## Entwurf zu einer Gebirgsbahn

Schinkelwettbewerb 1911 auf dem Gebiete des Eisenbahnbaues

Mitgeteilt vom Berichterstatter des Beurteilungsausschusses  
Regierungsbaumeister Conrad Lamp in Berlin

Abb. 78. Kennwort: „Quid si sic“. Verfasser: Regierungsbauführer Dipl.-Ing. Axel Amandus Lundbeck

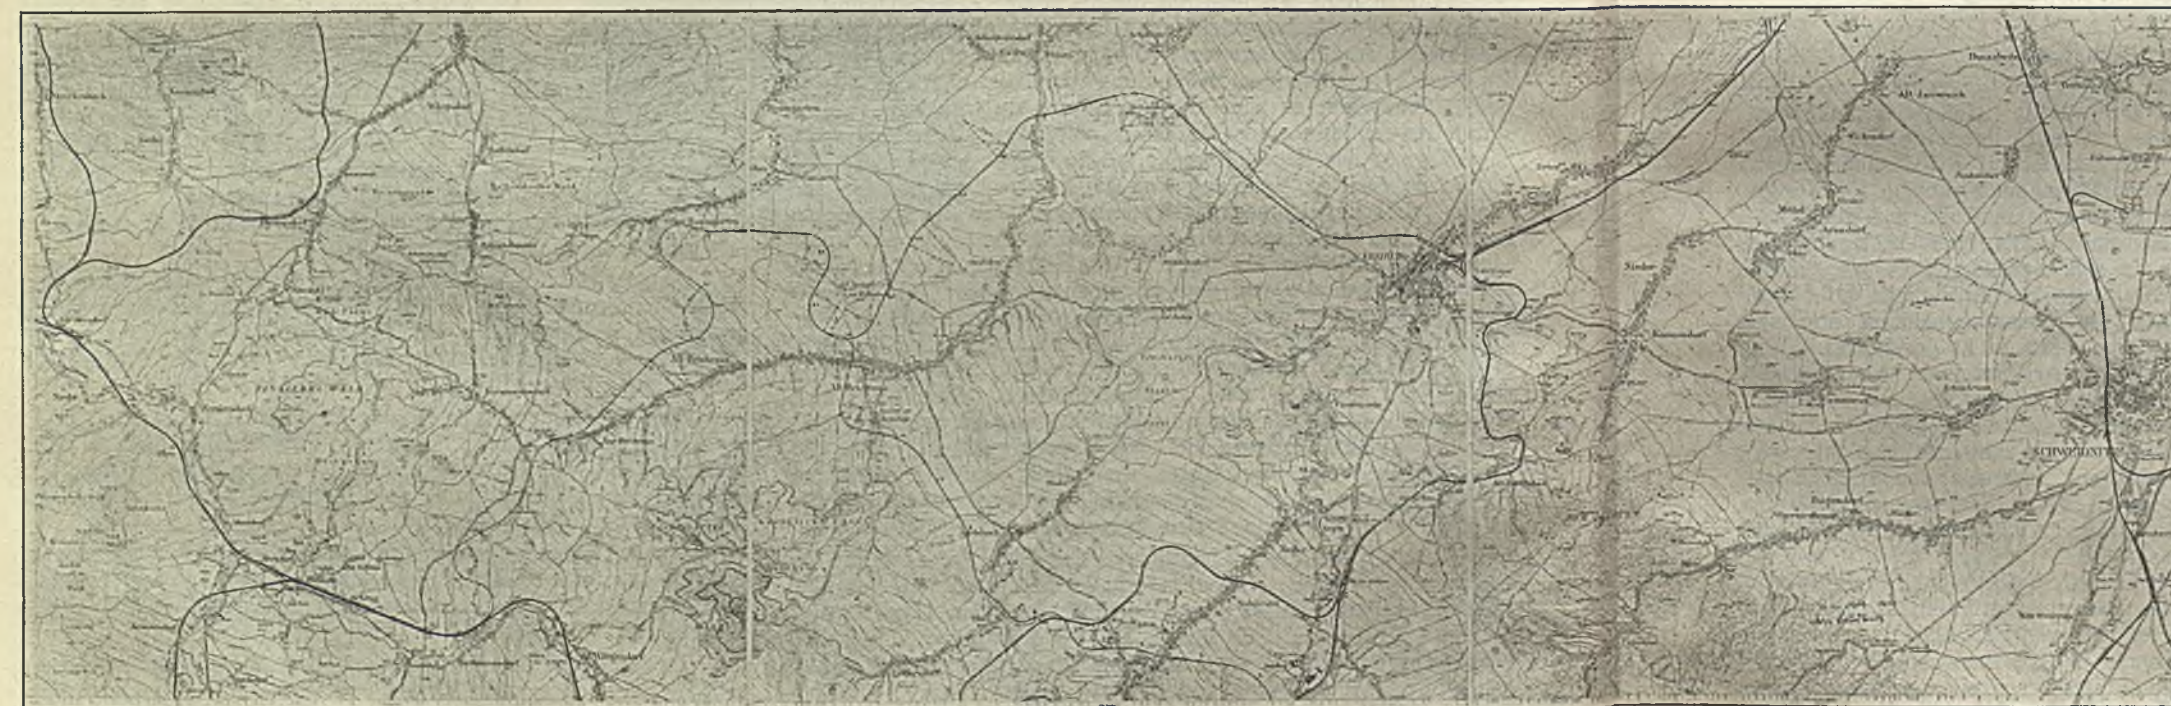
Die Abzweigung der neuen Hauptbahn aus der Stammbahn bei Freiburg und ihre Führung auf dem ersten Teile der Strecke ist zweckmäßig gewählt und auch ausreichend begründet worden (Abb. 78). In ihrem weiten Verlauf ist die Bahn ebenfalls nicht ungeschickt geführt. Für die Zweckmäßigkeit der getroffenen Wahl fehlt aber der Nachweis. Der Anschluß der ziemlich langen Schleppbahn mittels Blockstelle ist nicht vorteilhaft. Der Angabe, daß die Möglichkeit einer späteren Ausführung eines Anschlußbahnhofes gewahrt sei, stehen die Neigungs- und Krümmungsverhältnisse der Hauptbahn entgegen. Abgesehen von der Einmündung der Schleppbahn in die Hauptbahn und der nicht ganz einwandfreien Anordnung der Anschlußkurve in der Richtung nach Niedersalzbrunn, ist die Gestaltung der Schleppbahn aber noch als eine gute zu bezeichnen.

Abb. 81. Kennwort: „Edith“. Verfasser: Regierungsbauführer Dipl.-Ing. Paul Schnell

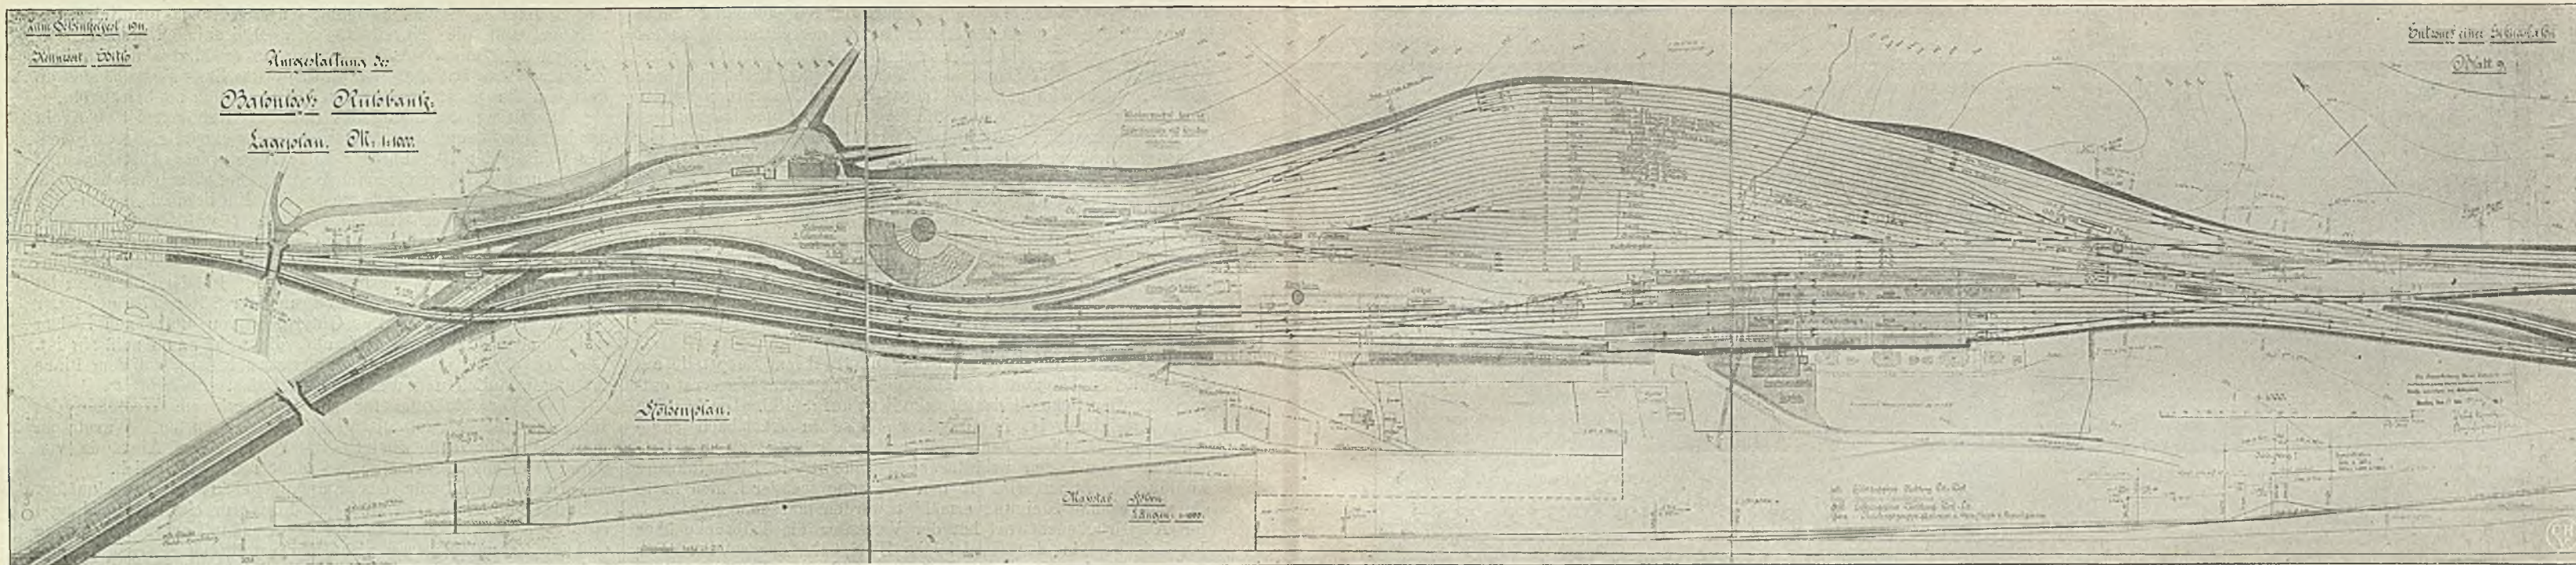
Der Bahnhofsentwurf für Ruhbank (Abb. 81) geht zwar in der Bemessung des Gleisumfangs der Verschiebeanlagen über das aus der Aufgabe herzuleitende Bedürfnis hinaus, ist aber sonst als eine grundsätzlich richtige und auch im einzelnen gut durchgebildete Lösung zu betrachten, für die der Verfasser eine als richtig anzuerkennende Begründung gegeben hat.

Abb. 82. Kennwort: „Matir“. Verfasser: Regierungsbauführer Dipl.-Ing. Julius Derikartz

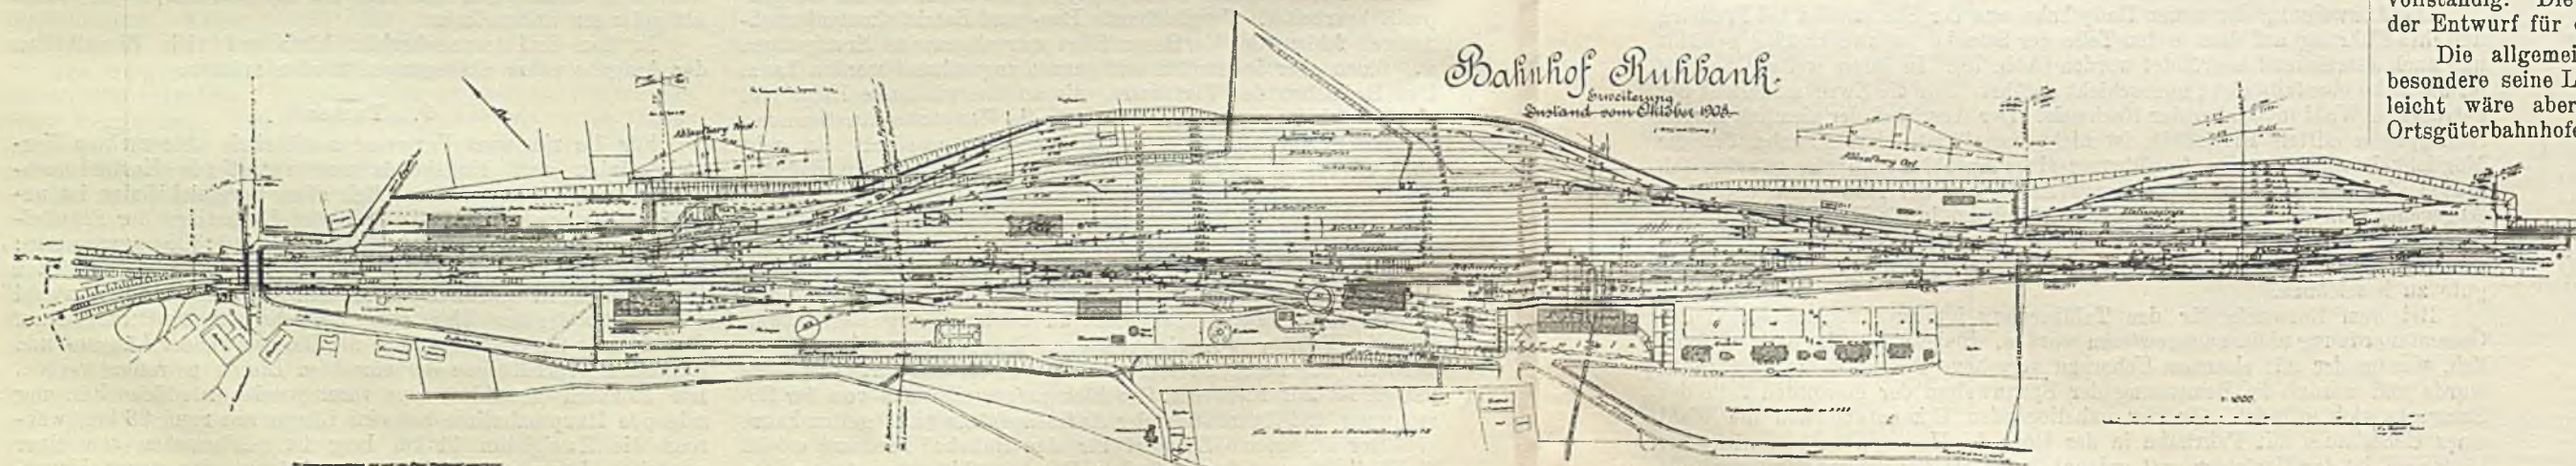
Die Anlagen für den Personen- und Güterverkehr in Ruhbank (Abb. 82) sind im allgemeinen sachgemäß entworfen und mit Rücksicht auf den Umsteigerverkehr ist die Wahl des Richtungsbetriebs für den Personenbahnhof wohl begründet. Bei dem zu bewältigenden Verkehr können aber besondere Ueberholungsgleise kaum entbehrt werden. Ferner fehlt bei dem Stellwerk Ot ein Verbindungsgleis, durch das die gleichzeitige Ausfahrt der Züge nach Dittersbach und

Freiburg aus den Gleisen I und II ermöglicht wird. Die Gleisanlagen für den Güterverkehr gehen etwas über das nach der Aufgabe zu befriedigende Bedürfnis hinaus.

Abb. 83. Kennwort: „Edith“. Verfasser: Regierungsbauführer Dipl.-Ing. Paul Schnell

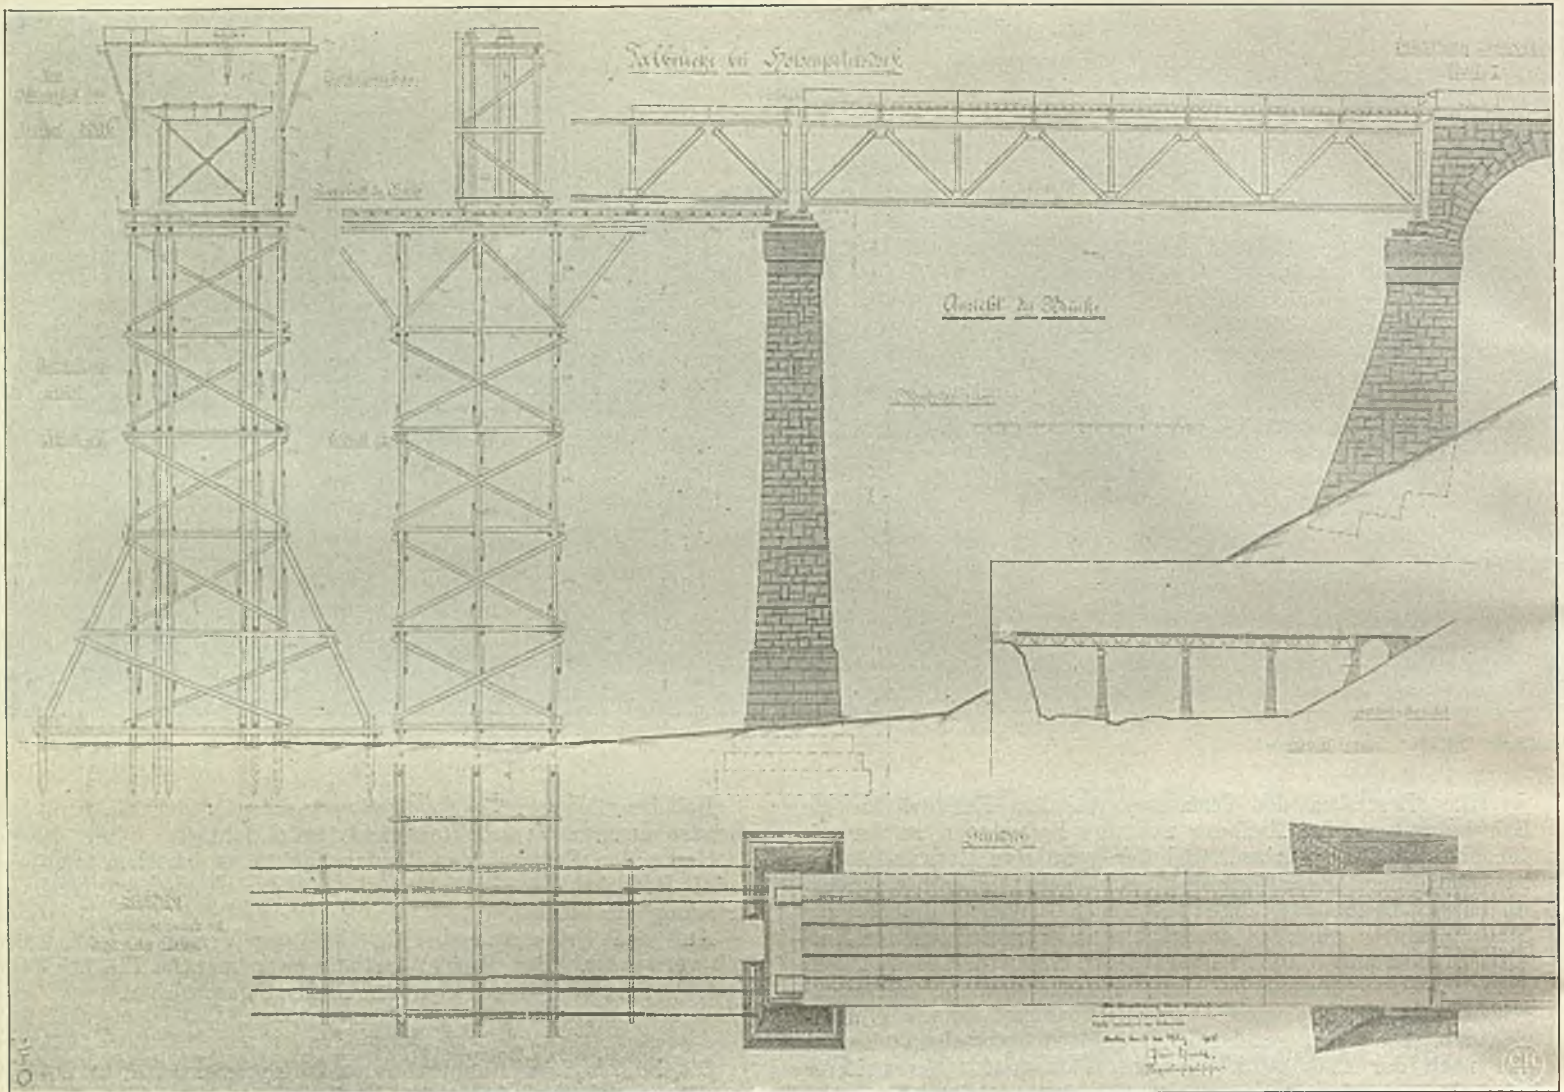
Für den eisernen Ueberbau der Talbrücke bei Hohenpetersdorf sind in zweckmäßiger Weise Parallelträger mit obenliegender Fahrbahn gewählt worden. Gegen die Festigkeitsberechnungen und die Gestaltung der Widerlager und der Pfeiler sind wesentliche Einwände nicht zu erheben. Abgesehen von einigen Schwächen in der Einzelausbildung der Ueberbauten, ist der größer als nötig angenommene Abstand der Hauptträger zu beanstanden. Der Plan für die Aufstellung der Ueberbauten und die dazu erforderlichen Rüstungen (Abb. 83) sind sachgemäß entworfen.

Abb. 85-87. Kennwort: „Sol“. Verfasser: Regierungsbauführer Dipl.-Ing. Erwin Scotland

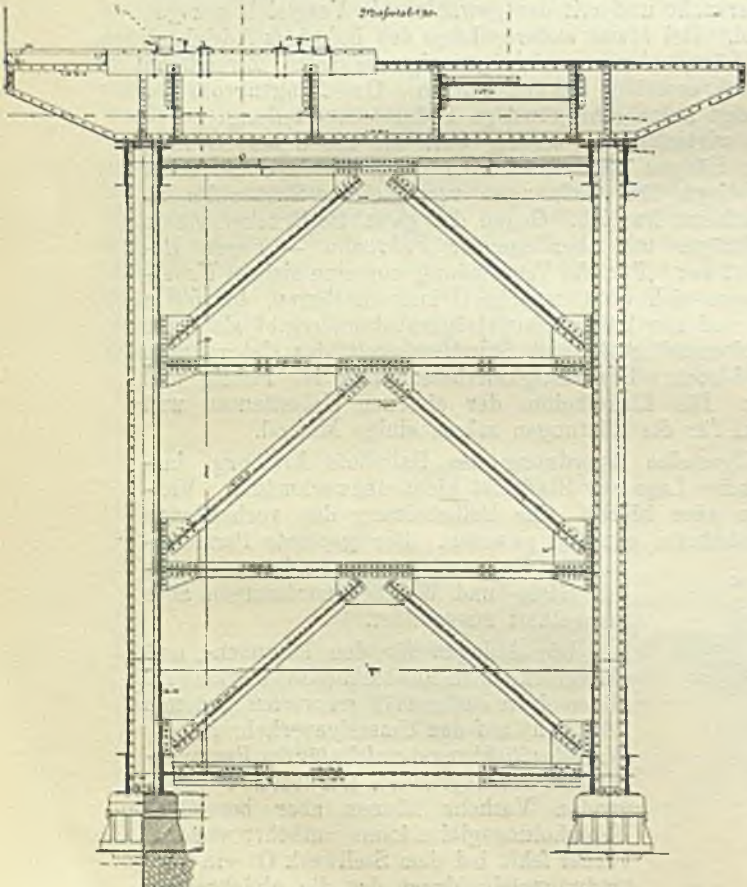
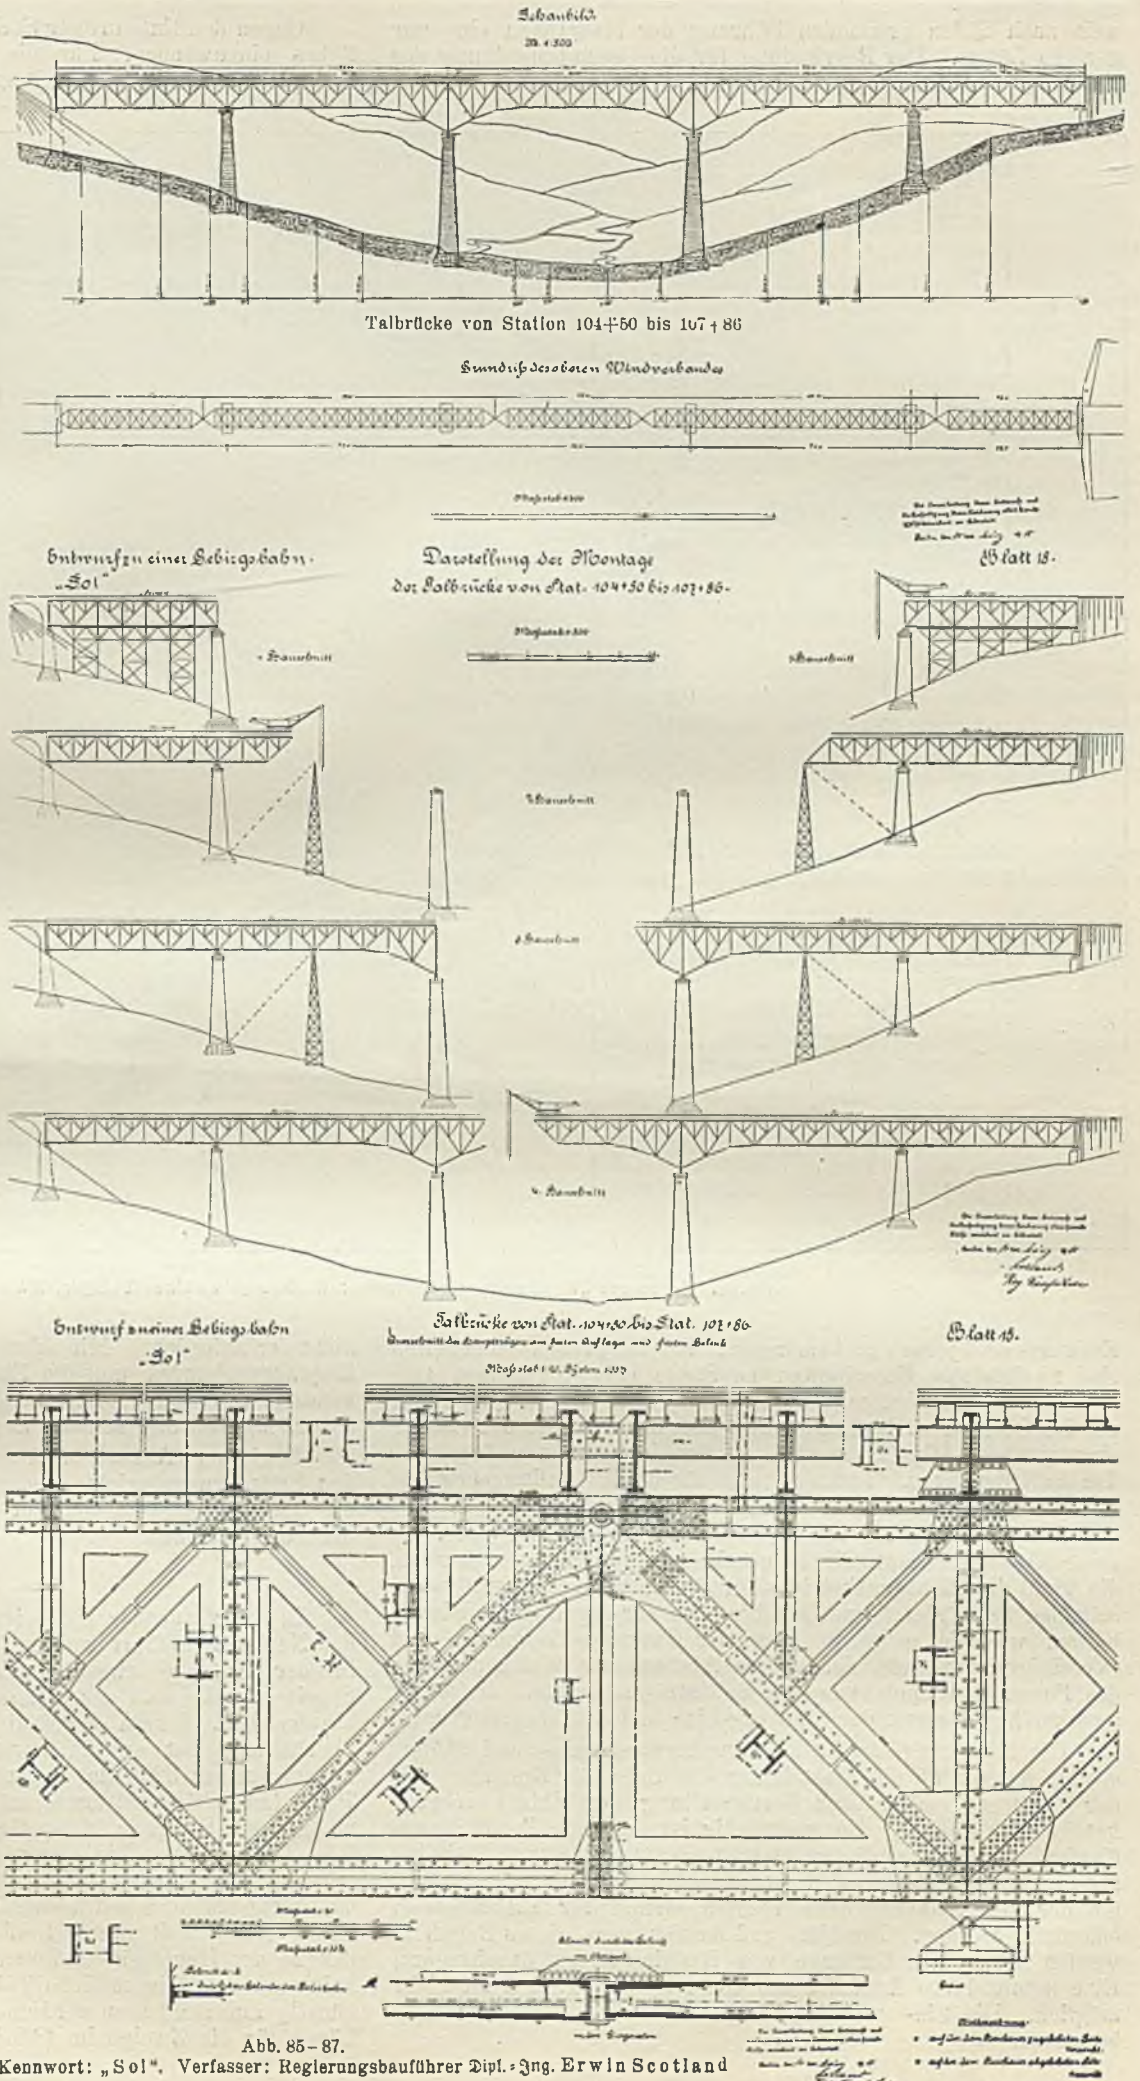
Gegen die vom Verfasser vorgeschlagene Verwendung von Gerberträgern für die große Talbrücke (Abb. 84—87) sind Bedenken nicht zu erheben. Sowohl die Berechnung wie auch die konstruktive Behandlung des Brückenentwurfs verdient volle Anerkennung. Die geplante Freiaufstellung der eisernen Ueberbauten bietet viele Vorteile für die Ausführung.

Abb. 88. Kennwort: „Eindecker“. Verfasser: Reglerungsbauführer Dipl.-Ing. Hans Schulte

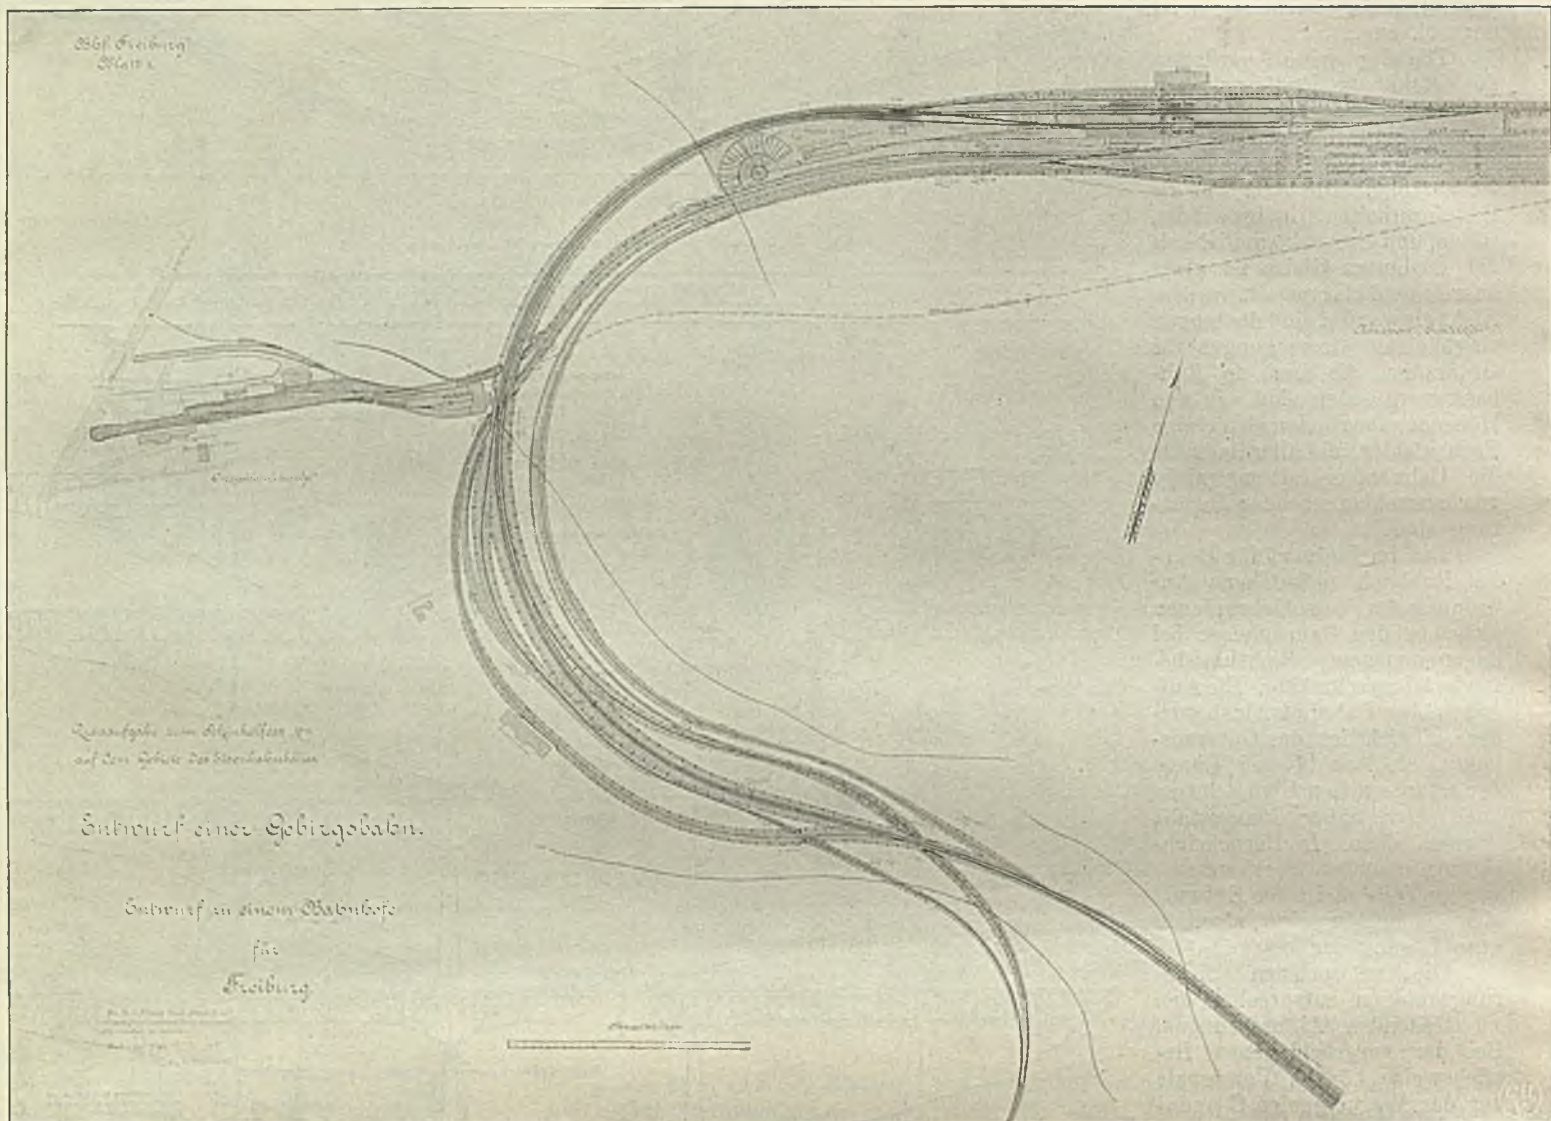
Die allgemeine Anordnung des Bahnhofs Freiburg (Abb. 88), seine Lage zur Stadt, die Beibehaltung des Ortsgüterbahnhofs, die Wahl des Richtungsbetriebs für Personen- und Güterzüge erscheinen begründet. Anstände bestehen nur gegen einige Einzelheiten, wie die getrennte Lage der Güterzug-Trennungs- und -Vereinigungsweichen, den weiten Abstand der Weichenstraßen des Personenbahnhofs von den Bahnsteigenden und die wenig zweckmäßige Gestalt der Güterzug-Ein- und Ausfahrtsgruppe.
